## 生産終了予定商品

停電補償タイプ用電池

形Y92S-22

2008年3月末生産終了予定

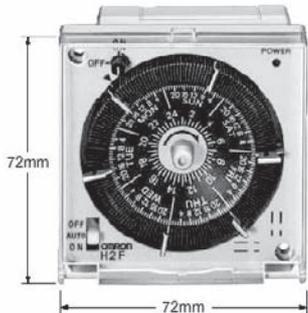
本体のモータ式タイムスイッチ形H2Fは、2006年3月の設計変更より停電補償タイプ仕様の電池が、形Y92S-22(ニッケルカドミウム電池)から形Y92S-42(ニッケル水素電池)に変わりました。

しかし、交換用電池の形Y92S-22(ニッケルカドミウム電池)と形Y92S-42(ニッケル水素電池)は互換性がない為、設計変更前のニッケルカドミウム電池仕様の形H2Fに形Y92S-42(ニッケル水素電池)を使用した場合、充電不足となり動作しない場合があります。

また、反対に設計変更後のニッケル水素電池仕様の形H2Fに形Y92S-22(ニッケルカドミウム電池)を使用した場合、過充電状態となって電池の液漏れの恐れがあります。

形Y92S-22(ニッケルカドミウム電池)の推奨代替商品はありません。形H2F本体と合わせて交換をお願いします。
